**Verslag huishoudelijke elektrische installatie op laagspanning en zeer lage spanning****Algemeen:**

Referentie: 009-20260916-03	Datum controle: 16/09/2026
Keurder: 009

Eigenaar: Onbekend	EAN-code: 541449400001788113
Adres installatie: Wambeekstraat 85, 1820 - Steenokkerzeel	Nummer teller(s): 1sag3100705645
Distributienetbeheerder installatie: Fluvius	
Datum uitvoering installatie:	☐ Vóór 01/10/1981 ☒ Tussen 01/10/1981 en 01/06/2020 ☐ Vanaf 01/06/2020
Type:	☒ Wooneenheid ☐ Niet-huishoudelijk ☐ PV ☐ Batterij ☐ Laadpaal

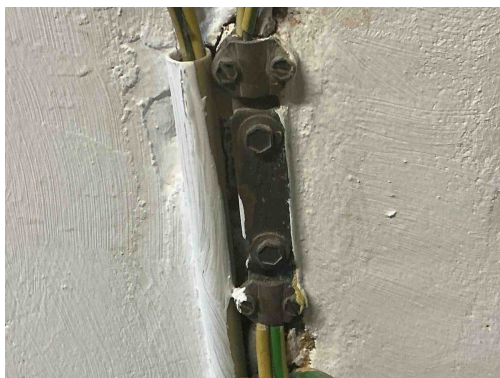
B17 - De voedingsspanning is niet op elk bord vermeld (Boek 1: 3.1.3.3).

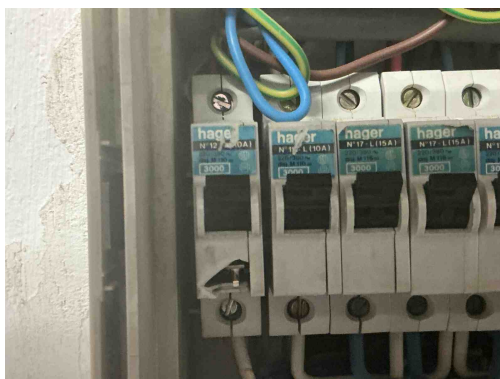
T23 - Het elektrisch materiaal is beschadigd. (Boek 1: 1.4.1.3).
Opmerking: Aardingonderbreker corrosie, automaat bord

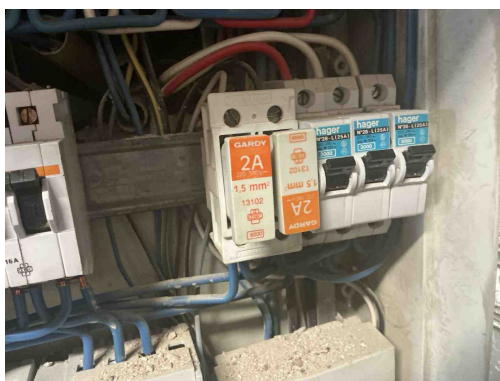
T23 - Het elektrisch materiaal is beschadigd. (Boek 1: 1.4.1.3).
Opmerking: Aardingonderbreker corrosie, automaat bord

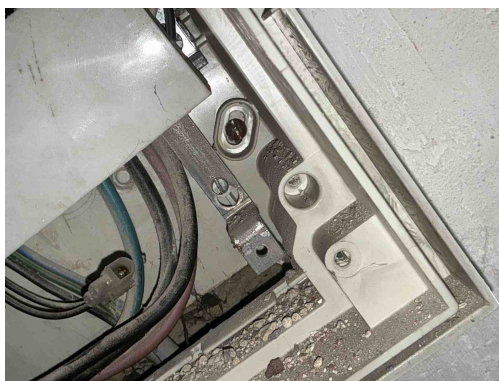
B30 - De houder van de beveiliging in een huishoudelijke ruimte is niet voorzien van aangepaste kalibreerelementen (Boek1: 5.3.5.5).

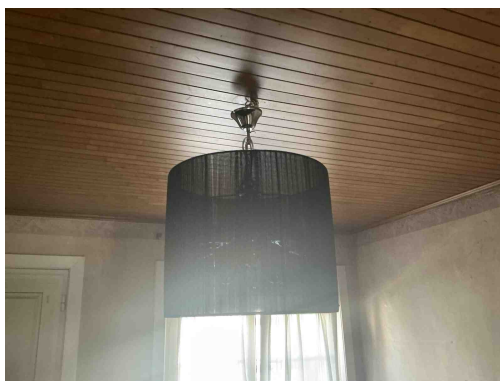
T21 - Het elektrisch materieel is niet geplaatst volgens de voorschriften van de fabrikant/ regels van goed vakmanschap . (Boek 1: 1.4.1.3)

Opmerking: Ophanging vijzen niet afgedekt,

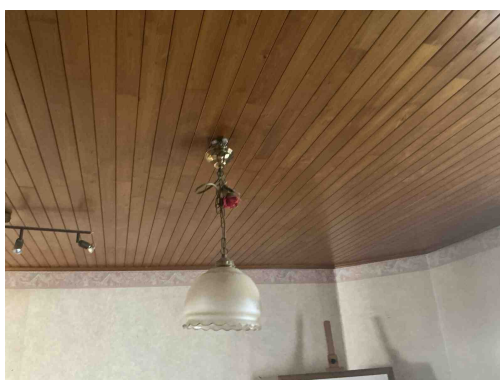
Klasse 0 is verboden

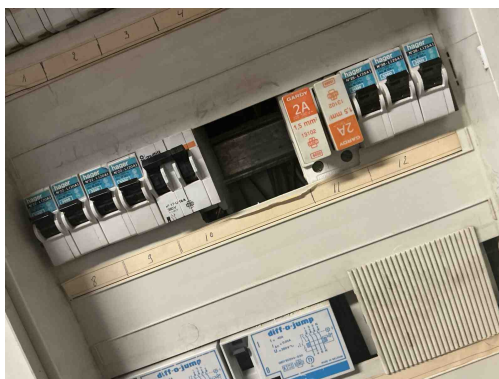
Klasse 0 is verboden

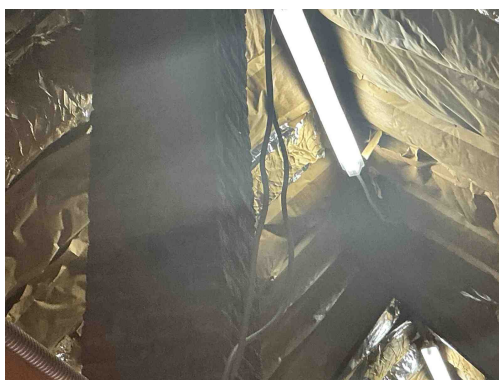
B06 - Het elektrisch verdeelbord heeft niet de minimale beschermingsgraad IPXX-B in een gewone ruimte (Boek 1: 4.2.2.3).

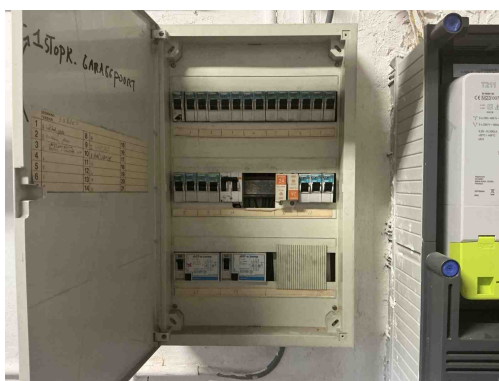
D08 - De nodige markeringen op de beveiligingstoestellen ontbreken of zijn onleesbaar (Boek 1: 5.3.5.5).
